Bürgerinformationsveranstaltung „Freibad“

**DONNERSTAG, 17.03.2022
18:00 UHR – JAHNHALLE GEISLINGEN**

Eingegangene Fragen/Anregungen und Stellungnahmen der Fachleute

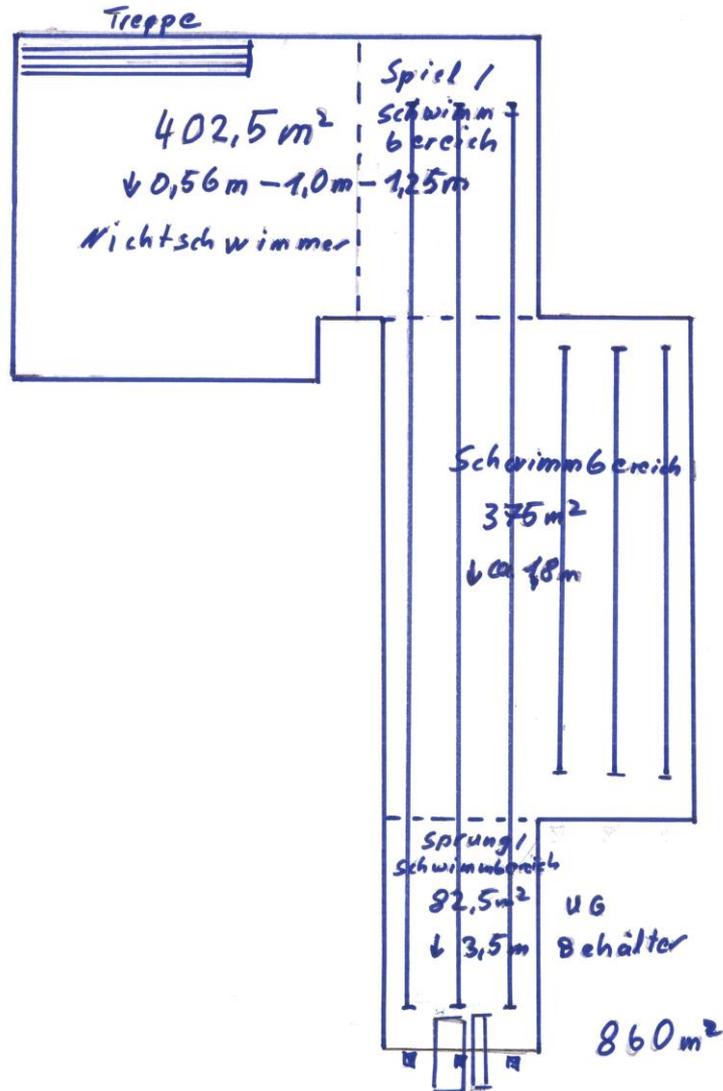
- fordert Wassergewöhnungsstufen laut KOK
- Wunsch: separates Sprungbecken & Ausrichtung Sprungturm

- Diese Vorgabe in der KOK betrifft Nichtschwimmerbecken für Schul- und Übungsbetrieb, für Erlebnisbecken in Freibädern gibt es diesbezüglich keine Vorgaben
- Separates Sprungbecken erfordert höhere Investitionskosten. Ein separater Sprungbereich wurde bereits in einigen Varianten dargestellt. Auf Wunsch des Bäderausschuss/Förderv. wurde bislang zu Gunsten zweier weiterer 50m-Bahnen auf einen separaten Sprungbereich verzichtet.

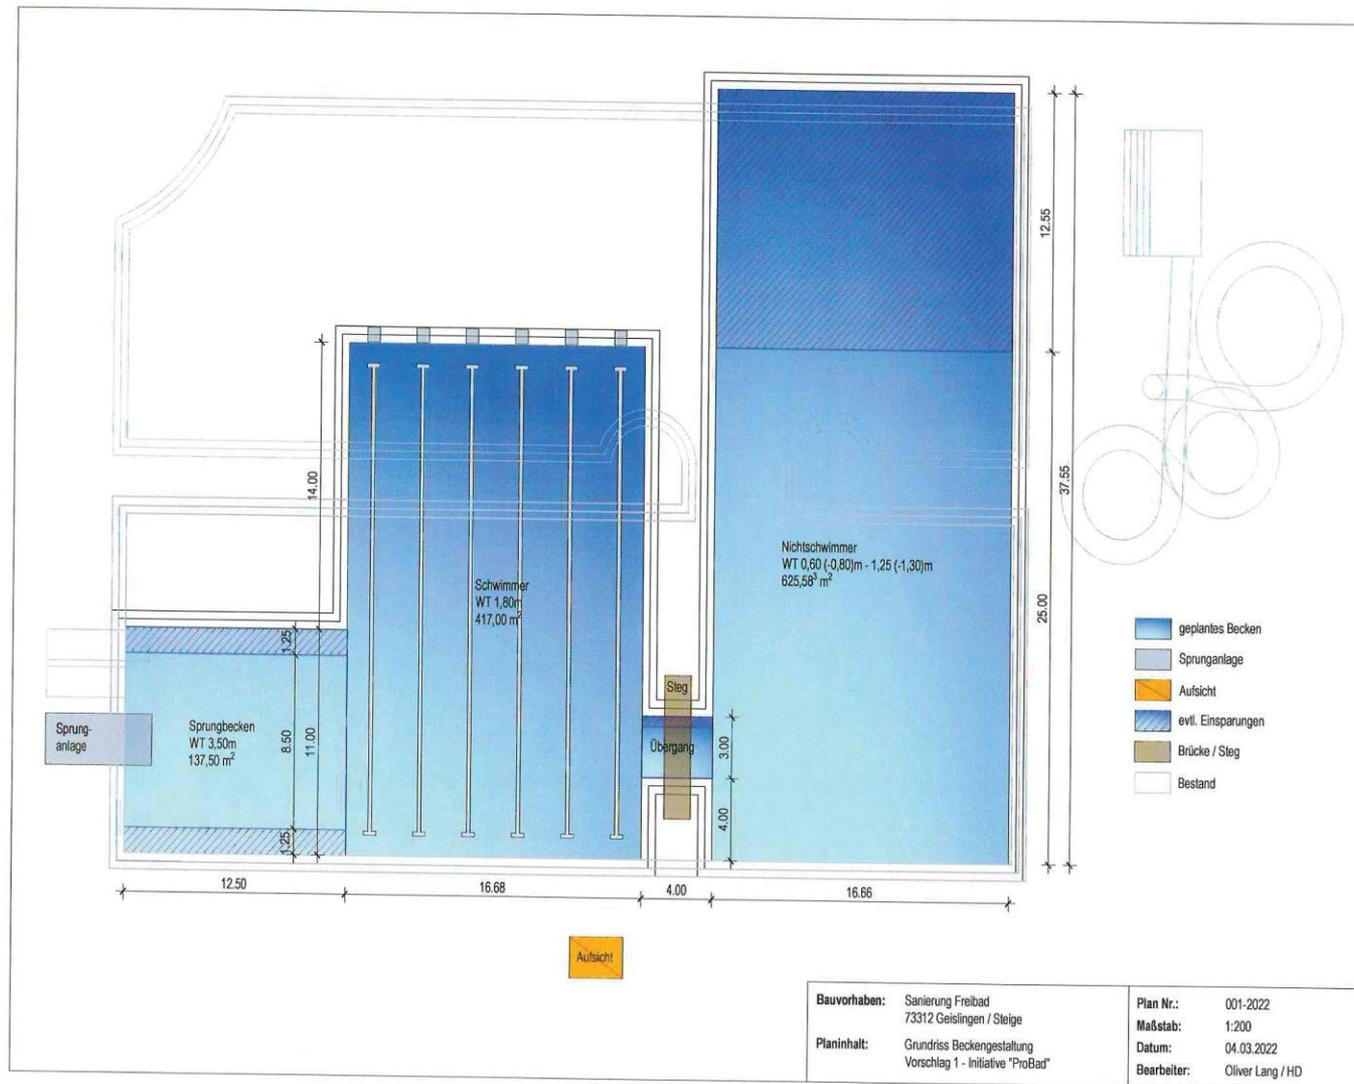
- Wasserpilz soll bestehen bleiben, Kneippbecken und Sauerwasser-Trinkbrunnen in Betrieb nehmen, Biergarten m. Terrasse und richtigem Kiosk (kein Imbisswagen), Sanierung Toiletten Kinderbecken, Sonnensegel am Kinderbecken, Abendtarif ab 17 Uhr

- Wasserpilz: Betonsanierung des Pilzes und des Wasserbehälters erforderlich.
Hohe Umwälzleistung für Pilz erforderlich => Auswirkung auf Betriebskosten;
Größere Badewassertechnik durch höhere Umwälzleistung erforderlich => höhere Investitionskosten durch größeren Platzbedarf;
Lage des Pilzes liegt ungünstig in zukünftigem Eingang/Rettungsweg

- Kneippbecken: Um Ressourcen einzusparen und Mangels Nutzung wurde dieses vor Jahren außer Betrieb genommen (Wasser, Reinigung), eine Inbetriebnahme ohne komplette Sanierung nicht möglich
- Sauerbrunnen: Außerbetriebnahme erfolgte im Rahmen eines Gemeinderatsbeschlusses; Wasserrecht ist erloschen

- Sanierung Kiosk kostenintensiv (kein Budget)
- Babyplansche Sonnensegel Kostenschätzung ca. 60.000 -100.000 € (kein Budget);
Maßnahme wurde bereits 2015 geprüft/erörtert und aufgrund der Kosten verworfen.
- Abendtarif: über Eintrittstarife entscheidet grundsätzlich der Gemeinderat

HERR L., PROBAD, 04.03.2022 FORTSETZUNG

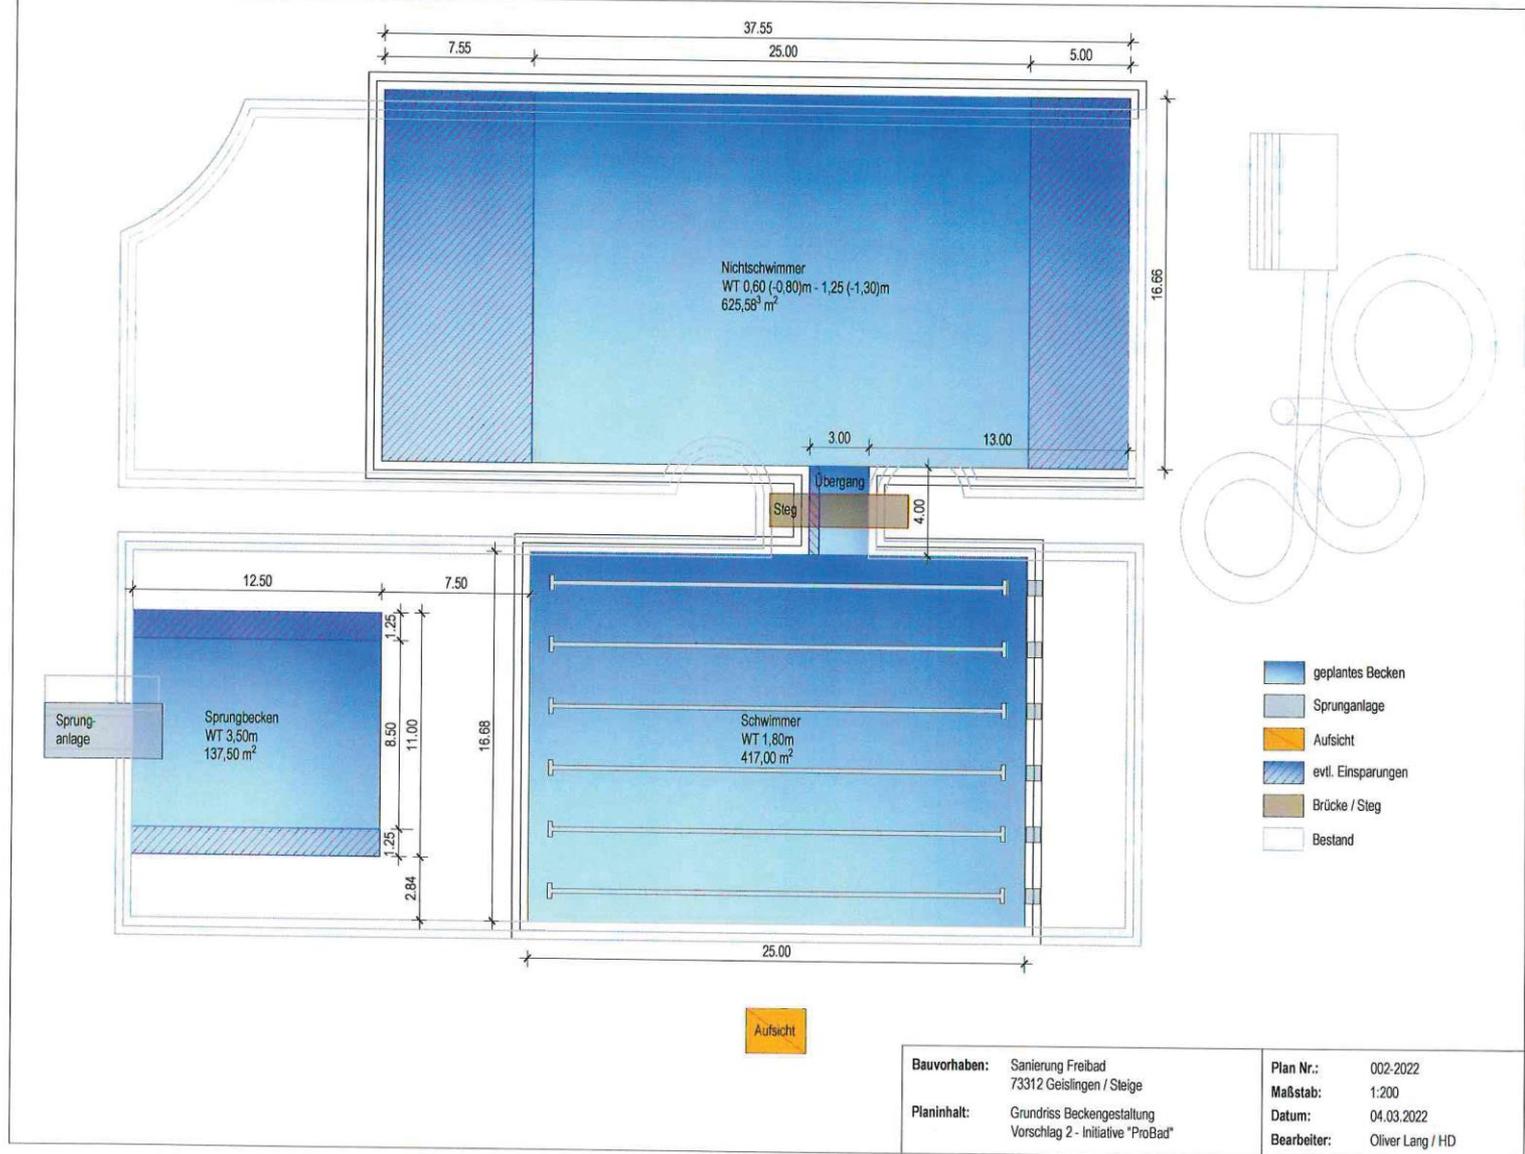
- Beheizung nicht 100 % aus erneuerbaren Energien wg. BHKW(-Verrechnung) -> passt nicht zu modernder Klimapolitik
- Trennung von Schwimmer-, Nichtschwimmer- und Sprungbecken -> Vermeidung von Nutzerkonflikten
- eher quadratische Beckenform benötigt weniger Energie als ein langgezogenes Rechteck (geringerer Umfang)

- In den Sommerferien findet i. d. R. bereits die Revision des Hallenbads statt (ca. 3-wöchige Schließzeit); keine Personaleinsparung mgl..
- Trennung Schwimmer-/Nichtschwimmerb. weitestgehend gegeben (nur schmaler Durchgang); separate Sprungecke wäre wünschenswert; separates Sprungbecken bedeutet mehr Aufsicht und damit Betriebskosten

- Quadratische Beckenform grundsätzlich energetisch besser, aber konträr zu Nutzeransprüchen
- Varianten 1 und 2 von ProBad erfordern Investitionen von min. 5,3 bis 5,5 Mio. €
